Mission régionale d'autorité environnementale

**Avis sur le projet de parc éolien "Hauts Poiriers"**  
**à Foulain et Crenay (52)**  
**porté par la société SAS Parc éolien des Hauts Poiriers**

n°MRAe 2022APGE18

Nom du pétitionnaire	SAS Parc éolien des Hauts Poiriers (Groupe WKN GmbH)
Communes	Foulain et Crenay
Département	Haute-Marne (52)
Objet de la demande	Construction et exploitation d'un parc éolien de 8 éoliennes
Date de saisine de l'Autorité Environnementale	08/12/21

**Carte des aires et zones d'étude**

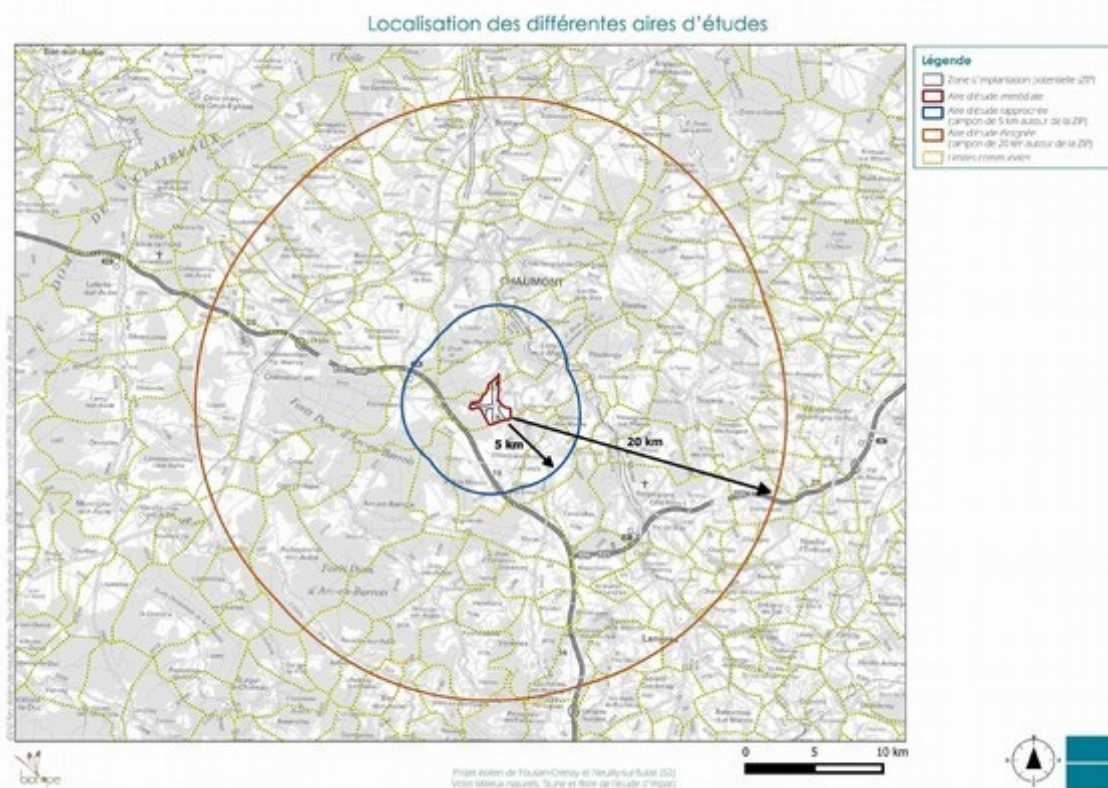
En dehors de l'aire d'étude éloignée définie par un périmètre insuffisant, l'Ae considère que les périmètres d'étude cités ci-dessus autour du site suffisent pour appréhender les principaux enjeux du territoire et les effets du projet sur l'environnement.

Pour l'aire d'étude éloignée (cf paragraphe 3.1.3. ci-après sur le paysage et le patrimoine), l'Ae considère que la hauteur hors tout d'environ de 170 mètres en bout de pâles des machines envisagées, présente des caractéristiques suffisamment conséquentes pour imposer d'étendre à 30 km le périmètre de l'aire d'étude éloignée pour l'impact paysager.

***Photomontage n°42- Depuis l'entrée est de Crenay, sur la RD10***

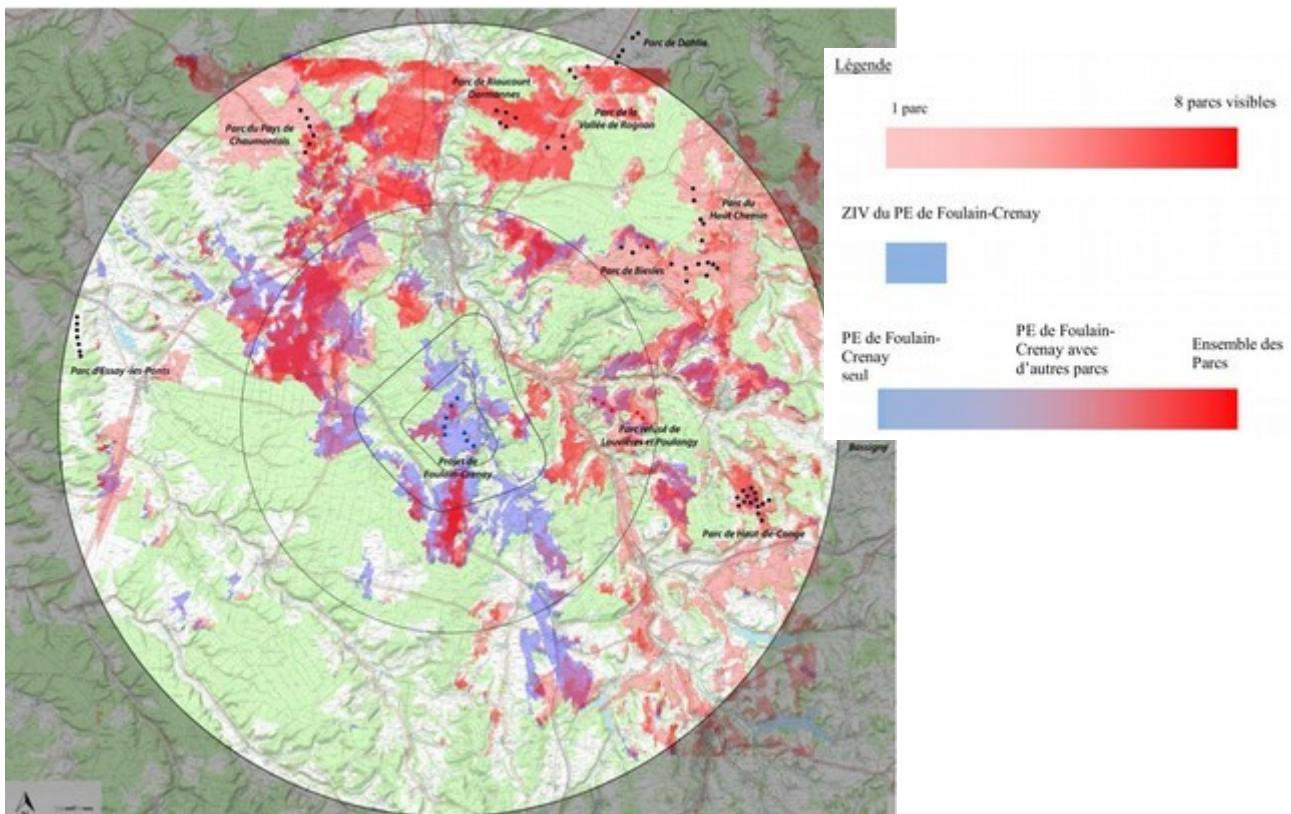
Le projet se situe sur un point haut, amplifiant le phénomène de surplomb sur la vallée de la Suize en contrebas. Le tracé en 2 lignes est de géométrie peu lisible et rend délicate l'intégration dans le paysage. L'implantation n'est appuyée sur aucun axe fort du paysage, le principal axe structurant étant la vallée de la Suize.

L'Ae regrette ce choix de géométrie qui rend ce projet incompatible avec l'intégration dans le paysage. Ci-dessous, quelques exemples de photomontages aux endroits les plus exposés à proximité des villages les plus impactés : Neuilly sur Suize et Crenay
